**Odpowiedzi na pytania zadane w dniu 14 marca 2019 r.**

Działając na podstawie art. 38 ust 1a Ustawy Prawo zamówień publicznych (Dz.U. z 2018 r. poz. 1986), zwanej dalej ustawą, Zamawiający udziela odpowiedzi na pytania zadane przez Wykonawców dot. postępowania przetargowego na zadanie on : **Przebudowa drogi powiatowej nr 1602 W Wilczoruda –Michrów**

**Pytanie 4.**

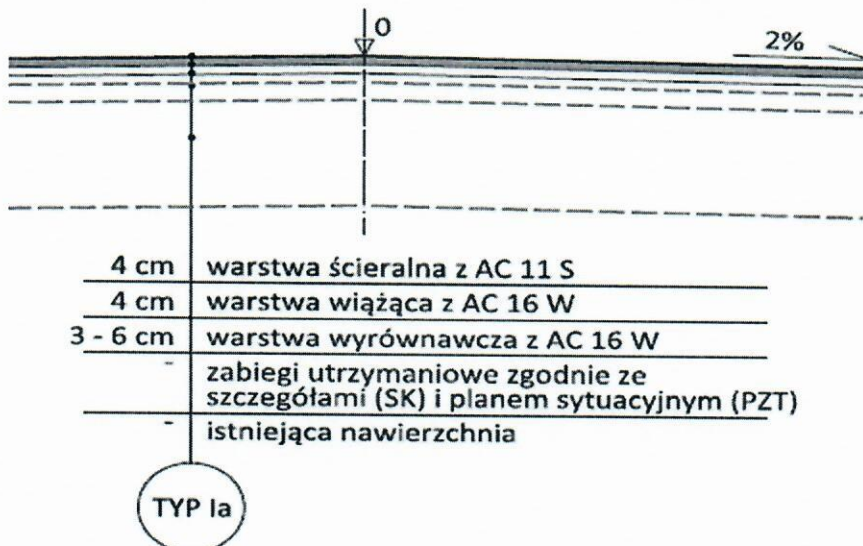
Prosimy o wyjaśnienie lub załączenie SST do wykonania zabiegów utrzymaniowych:

Zabiegi utrzymaniowe obejmują wymianę konstrukcji na pełną głębokość i są pokazane na PZT.
